Organisationseinheit
Fachdienst 63 - Bauordnung
Vorbeugender Brandschutz

Aktenzeichen	Dienstort	Zimmer	Datum
	19288 Ludwigslust Garnisonsstraße 1	Haus A Zimmer 320	7. November 2016

Löschwasserkonzept und Empfehlungen zur Ortslage Witzin **Empfehlungen zur Löschwasserversorgung Ortslage Loiz**

Anlage 1

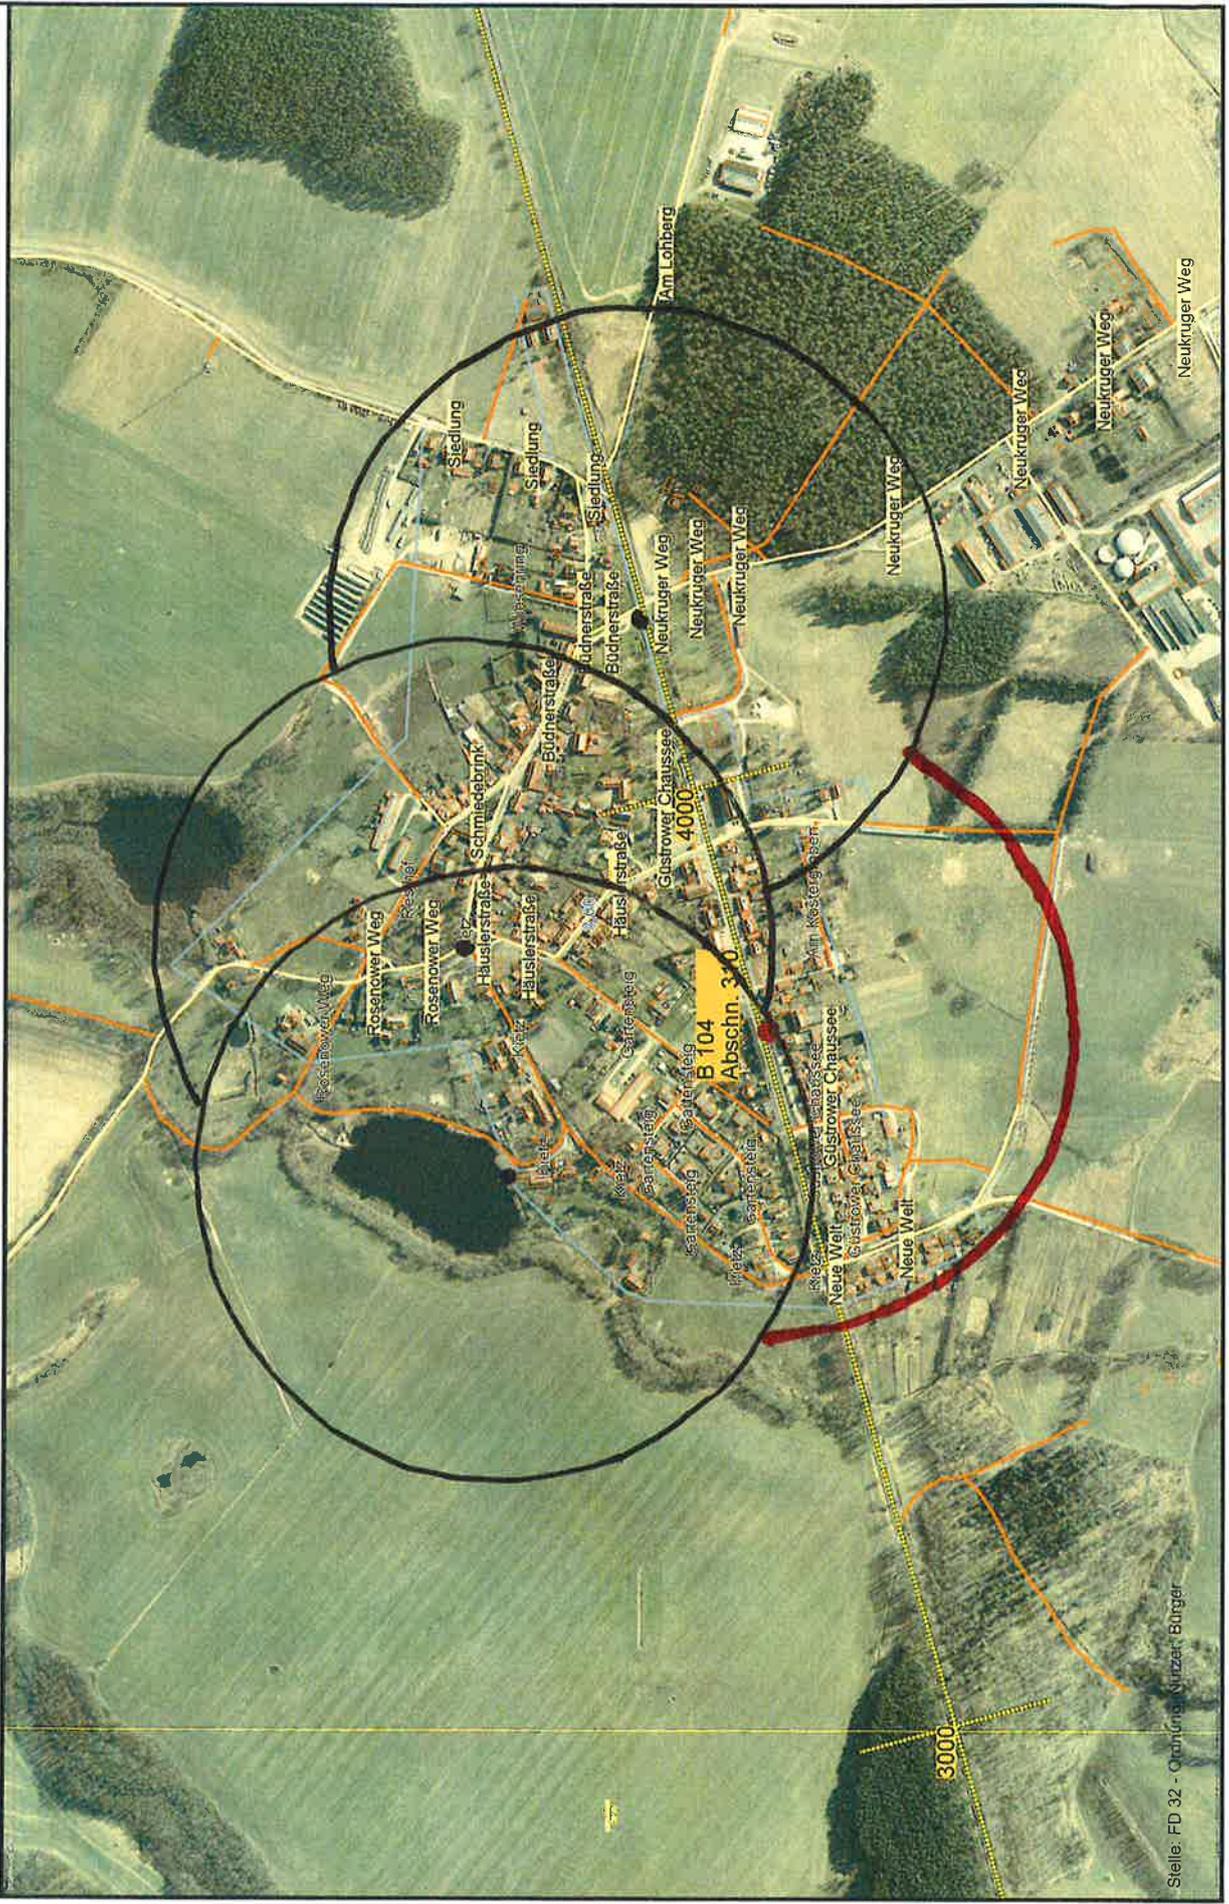
Es ist dabei festzustellen, dass die Ortslage nördlich der B104 mehr als ausreichend mit Löschwasser versorgt ist. Die Ortsbereiche Neue Welt, Güstrower Chaussee und Am Köstergraben liegen jedoch außerhalb der Radien der jetzigen Löschwasserquellen (Anlage 1).

Setzt man die oben aufgeführten 300m Radien südliche der B104 an, erscheint der Standort Auffahrt B104 zur Anwohnerstraße Güstrower Chaussee auf Höhe des Hauses Nr. 28 für einen neuen Löschwasserbrunnen geeignet (Anlage 1 und 2).

Anlage 3

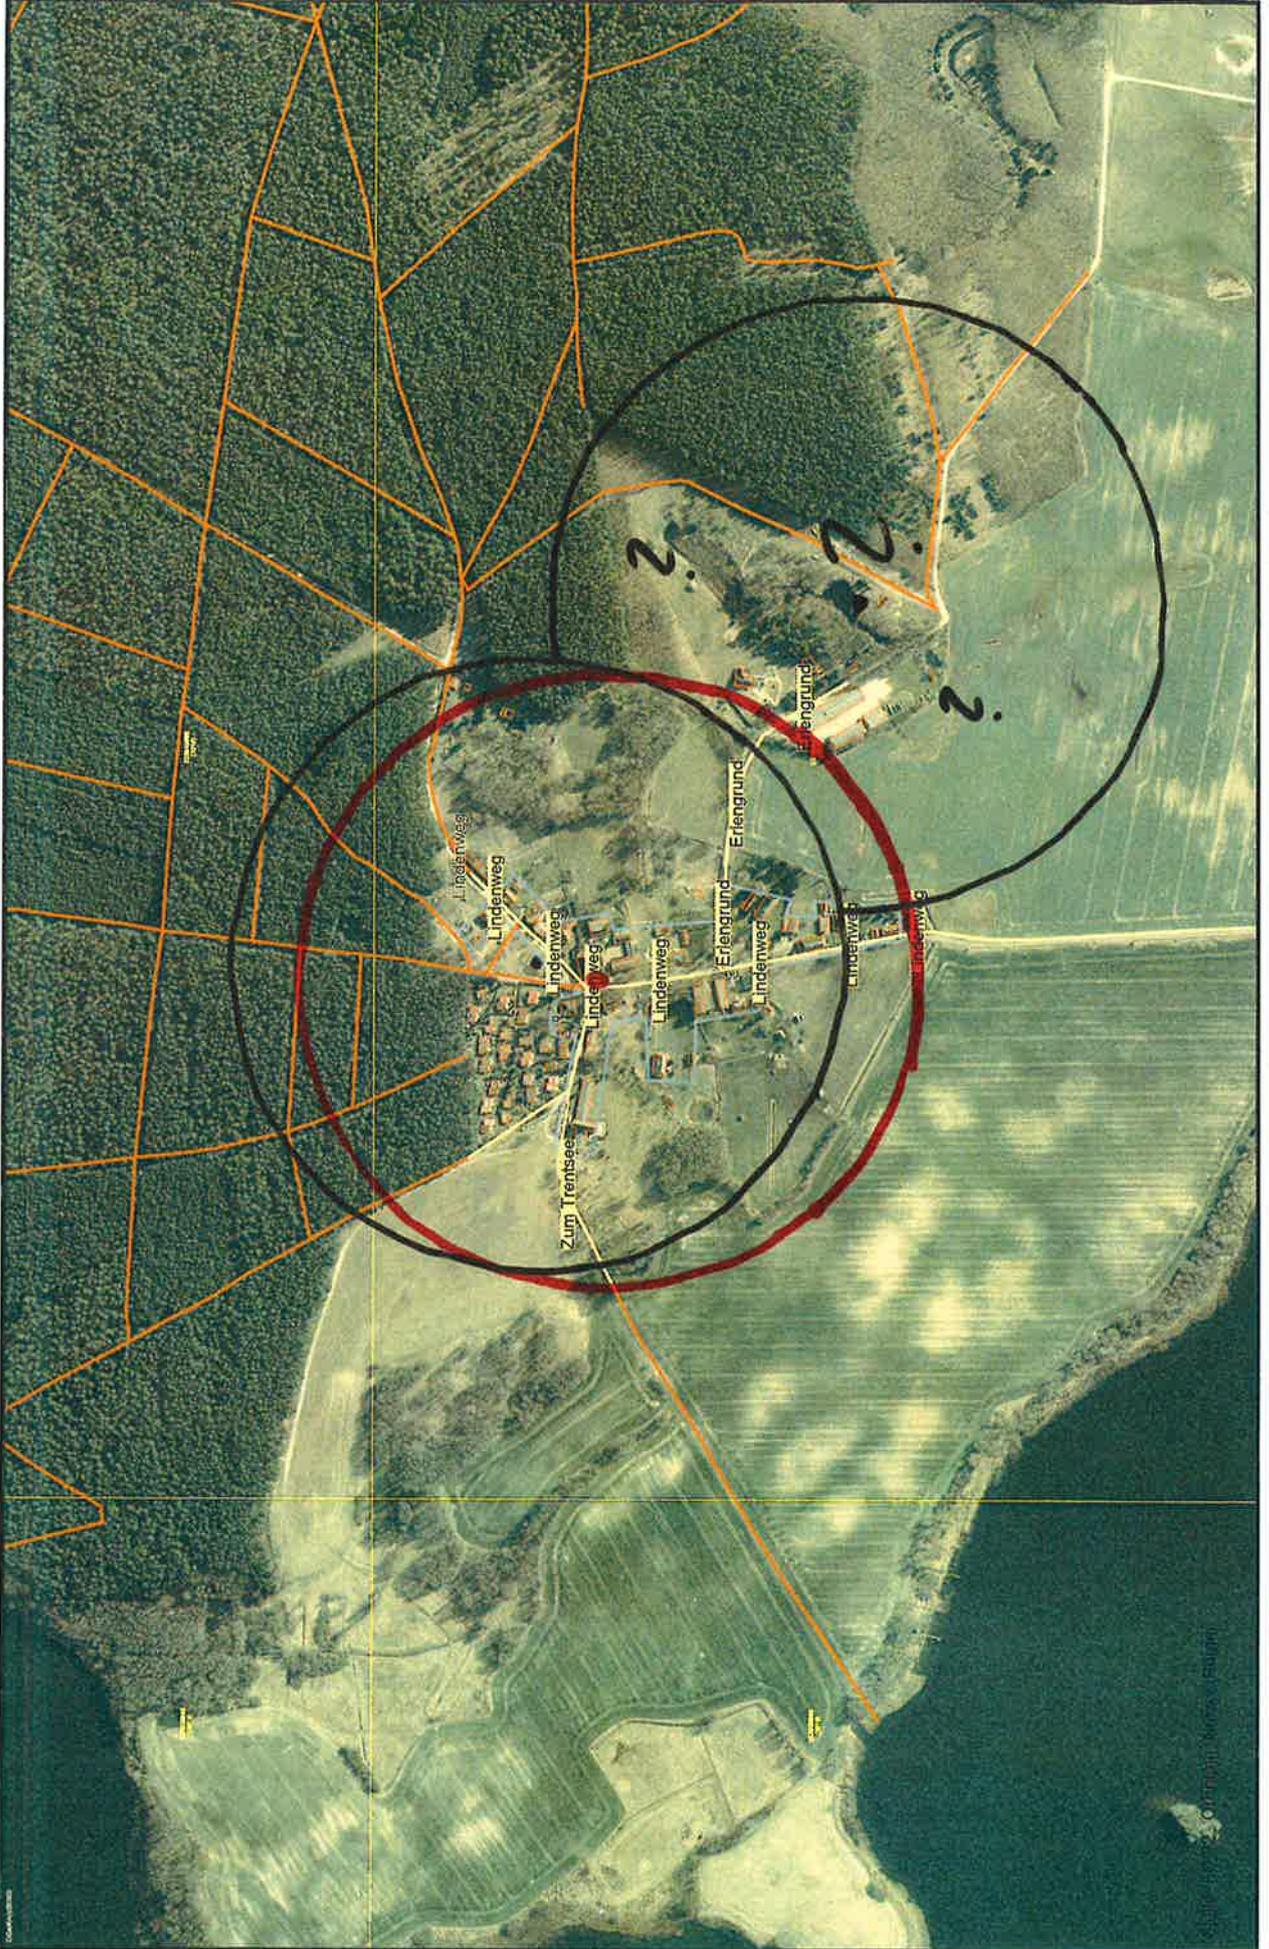
Mit Einsicht in den Ortslageplan ist festzustellen, dass vom jetzigen Standort Löschwasserteich der südliche Lindenweg und die östlichen baulichen Anlage am Erlengrund außerhalb des 300m Radius liegen (Anlage 3). Nach der Rechtsgrundlage DVGW Arbeitsplatzes W405 ist das heute nicht mehr zulässig.

Als Standort erscheint der östliche Straßenrand auf Höhe der Kreuzung Lindenweg / Weg zum Trendsee geeignet (Anlage 3 und 4).
